**CONCEPTO TÉCNICO No CT - 4661**  
**Revisión de Estudio Particular de Respuesta Local**  
**de Amplificación de Ondas Sísmicas**  
**Artículo 7 - Decreto 193 de 2006**

**ENTIDAD SOLICITANTE:** Curaduría Urbana 3  
**LOCALIDAD:** 3. Santafé  
**BARRIO:** Bosque Izquierdo  
**PROYECTO:** Troncal calle 26 con carrera 3  
**DIRECCIÓN:** Calle 26 con carrera 3  
**UPZ:** 92. La Macarena  
**TIPO DE RIESGO:** Sísmico  
**EJECUTOR:** Ing. Jorge Alberto Rodríguez  
**FECHA DE EMISION:** Febrero 16 de 2007

El presente concepto técnico corresponde a la primera revisión realizada por la Dirección de Prevención y Atención de Emergencias, del "Volumen No. 13 – Geotecnia – Determinación del espectro de diseño de respuesta de aceleraciones absolutas Carrera 3" de los "Estudios y diseños, a precio global fijo sin reajustes, de la Troncal Calle 26 (Avenida 3a – Aeropuerto El Dorado – Avenida José Celestino Mutis), en Bogotá D.C.", que se remite como estudio sísmico local, en cumplimiento a lo estipulado en el Decreto 193 de 2006 y al oficio remitido por el consultor el 30 de enero de 2007.

Figura 2. Espectros de diseño

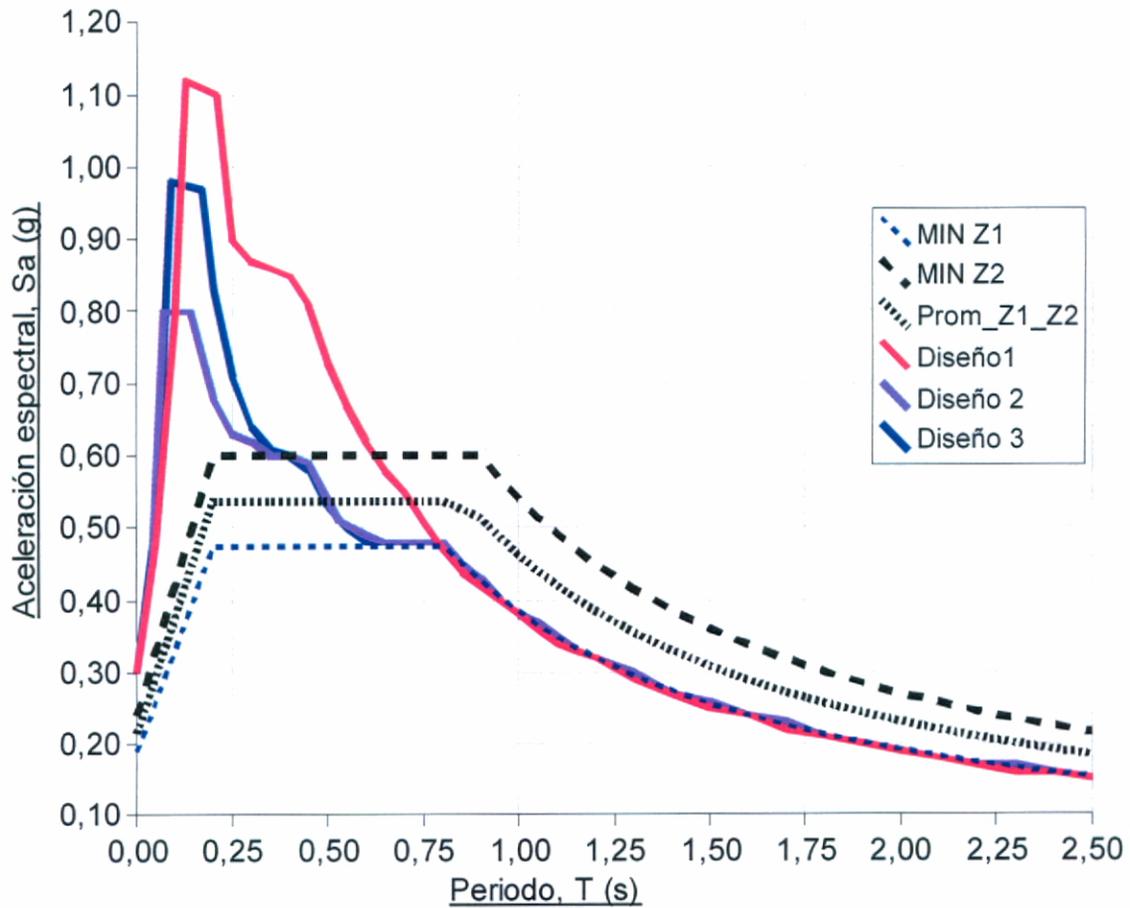
Teniendo en cuenta que el proyecto se encuentra en una zona en que se presenta una variación en las características del subsuelo, el consultor elaboró 3 espectros de diseño, correspondiendo el 1 al más suroriental y el 3 al más nororiental. Para periodos inferiores a 0.3s, los 3 espectros son superiores al recomendado para la Zona 2, mientras que para periodos mayores a 0.6s, los espectros se ajustan al mínimo recomendado de la Zona1 -haciendo uso de lo indicado en el numeral 7 del paragrafo del artículo 4 del Decreto 193-. Entre 0.3s y 0.6s, los espectros recomendados son superiores a los mínimos recomendados de las zonas 1 y 2.

El estudio CUMPLE con este requerimiento.
